Réponse à l'avis de la Mission Régionale de l'Autorité environnementale (MRAe) émis le 29 avril 2026

Éoliennes d'Iris

Juin 2026

Figure 4 : Variante à 6 éoliennes - projet éolien d'Iris version 2016

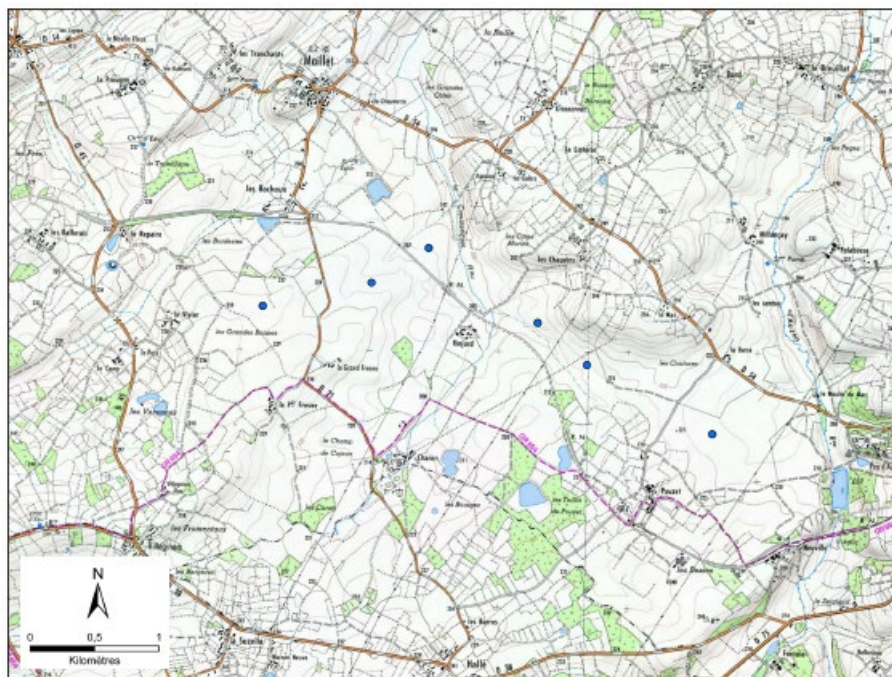
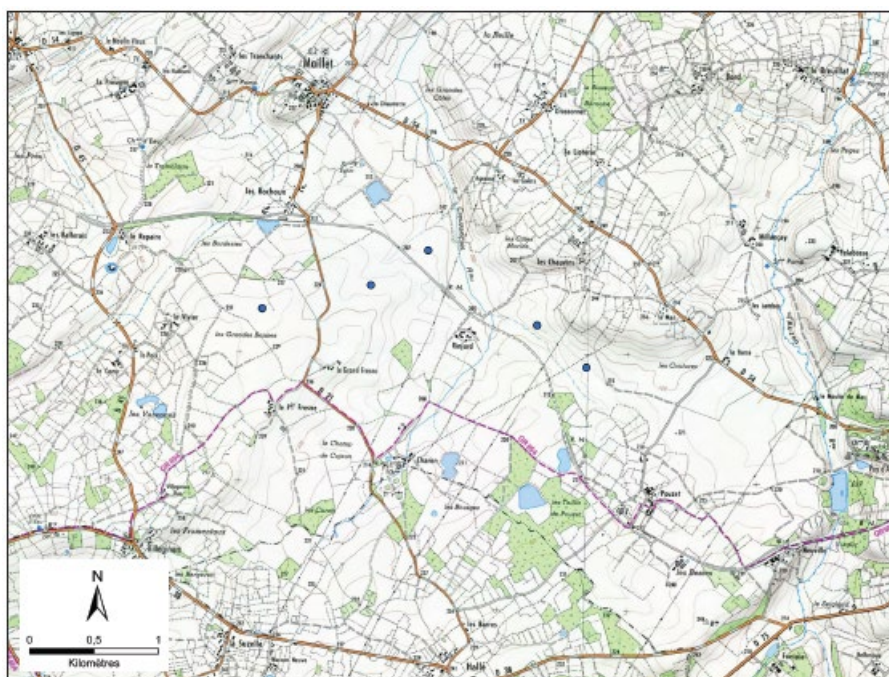
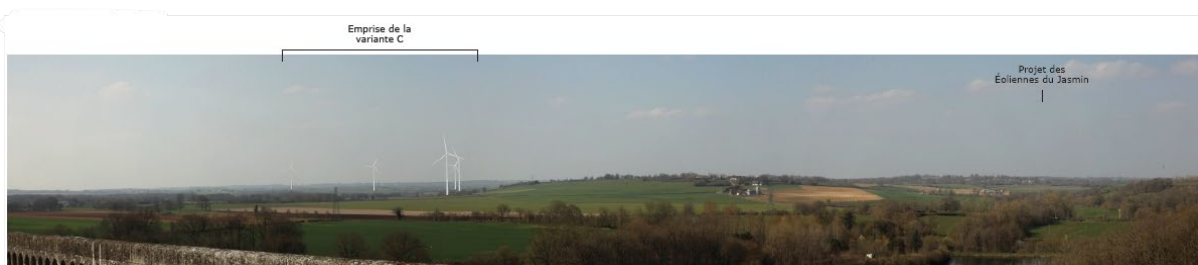
Citation extraite de la page 6 de l'avis de la MRAe : L'autorité environnementale recommande de rechercher des solutions alternatives pour le choix du site d'implantation et de présenter de véritables variantes d'implantation du site choisi au regard des incidences importantes sur l'environnement générées par le projet.

L'étude de plusieurs variantes ayant déjà été réalisée pour l'ancienne version du dossier, le porteur de projet n'a pas jugé pertinent de présenter à nouveau les variantes des figures 4 et 5. En effet, l'implantation d'éoliennes sur les secteurs B et C de la zone d'implantation potentielle rapprocherait les éoliennes du viaduc de l'Auzon, comme l'illustrent les photomontages figures 6 et 7.

Une implantation du parc éolien d'Iris sur les trois secteurs de la zone d'implantation potentielle n'est donc pas optimale. En effet, elle étendrait le parc éolien sur 3,9 km pour la version à 6 éoliennes et sur 2,7 km pour la version à 5 éoliennes. L'effet barrière pour l'avifaune et l'emprise visuelle dans le paysage serait alors plus importants. L'implantation vue depuis le viaduc de l'Auzon serait également moins régulière.

Figure 10 : Carte superposant les enjeux avifaunistiques avec la variante retenue du projet (extrait de la page 362 de l'étude écologique complétée)

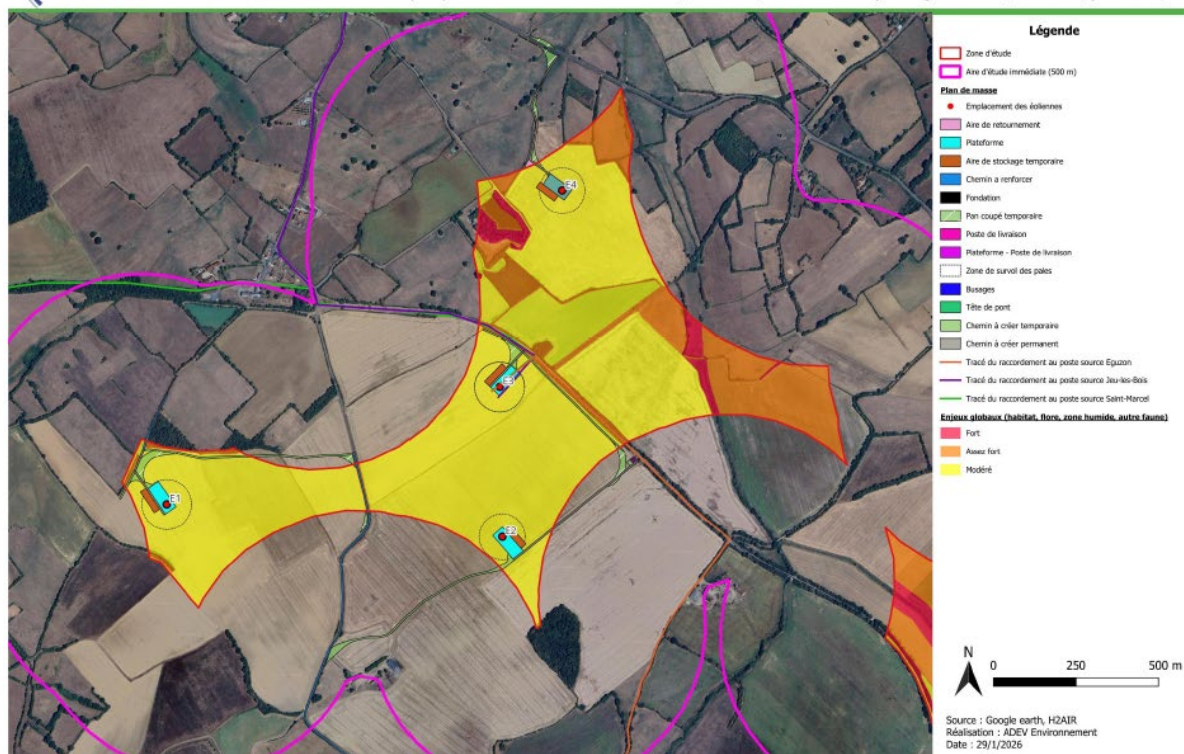
Citation extraite de la page 9 de l'avis de la MRAe : L'autorité environnementale recommande de compléter l'état initial en adaptant les contours de la ZIP aux pistes et accès et de caractériser précisément les enjeux tant dans l'étude d'impact que dans le dossier loi sur l'eau.

Pour l'avifaune et les chiroptères, les inventaires ont bien été réalisés à l'échelle de l'aire d'étude immédiate, correspondant à la ZIP augmentée d'un rayon de 500 m. Les enjeux, ainsi que les impacts bruts et résiduels pour ces deux taxons, ont donc été définis à cette échelle. Cette analyse intègre, par conséquent, l'ensemble des aménagements du projet, y compris les pistes et les accès nécessaires (Figure 10).

Figure 14 : Contraintes techniques sur la zone d'implantation potentielle (extrait de la page 192 de l'étude d'impact complétée)

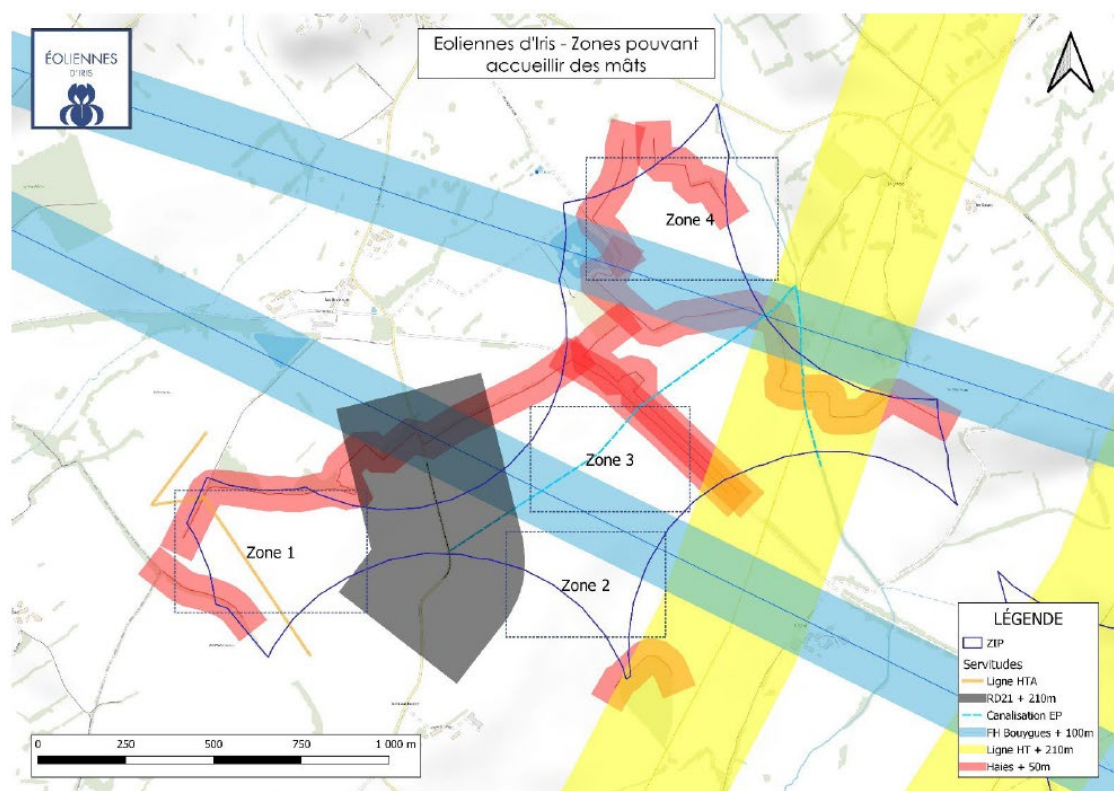
- les éoliennes forment une figure en L, non cohérente avec les formes du paysage ;
- l'équidistance est rompue, avec plus d'1 km entre E1 et E2, soit plus du double de celle entre les autres machines ;
- [...]
- l'impact depuis Maillet et les hameaux proches n'est pas réduit ;
- le viaduc de l'Auzon présente une covisibilité totale avec les quatre machines.

L'autorité environnementale recommande de proposer une implantation cohérente avec les recommandations de l'étude paysagère.

Comme présenté au point 1.2, l'implantation d'éoliennes dépend de nombreuses contraintes. La zone d'implantation du projet éolien d'Iris est parcourue par de nombreux réseaux (figure 14). C'est pour cette raison que l'éolienne E1 est positionnée sur la parcelle B796.

La rose des vents long terme (2005-2023), présentée page 14 de l'étude acoustique complétée, montre des vents dominants en provenance du sud-ouest. L'éolienne E1

entraînera des turbulences du flux d'air, et pourrait impacter le vent capté par les éoliennes E3 et E4, c'est l'effet de sillage. La distance entre E1 et les éoliennes E3 et E4 permet au vent de se stabiliser et de regagner en puissance avant de s'arriver aux autres éoliennes du parc.

Figure 17 : Représentation du principe de la rugosité du sol

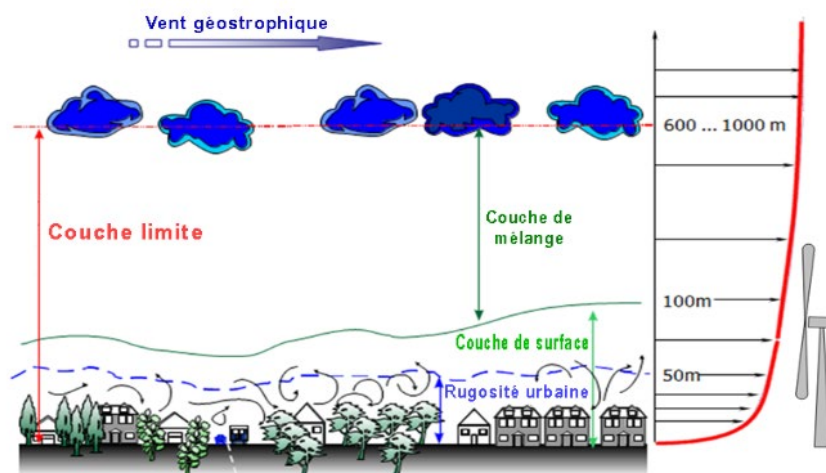
Citation extraite de la page 16 de l'avis de la MRAe : L'autorité environnementale relève que l'introduction d'éoliennes de 200 à 210 mètres modifie profondément ces ambiances, produisant une rupture d'échelle radicale dans des paysages dont la valeur repose précisément sur leur finesse, leur discrétion et leur sobriété.

À une même altitude, le vent n'est pas forcément régulier selon la rugosité, l'occupation, du sol. En effet, au ras du sol, la rugosité est importante (bâtiments, végétation...), mais avec l'altitude, la rugosité diminue car il n'y a plus d'obstacles, et la vitesse de vent augmente (figure 17).

Par conséquent, les éoliennes doivent atteindre des hauteurs supérieures aux éléments qui les entourent pour pouvoir capter des vents plus rapides, plus réguliers et donc produire davantage.
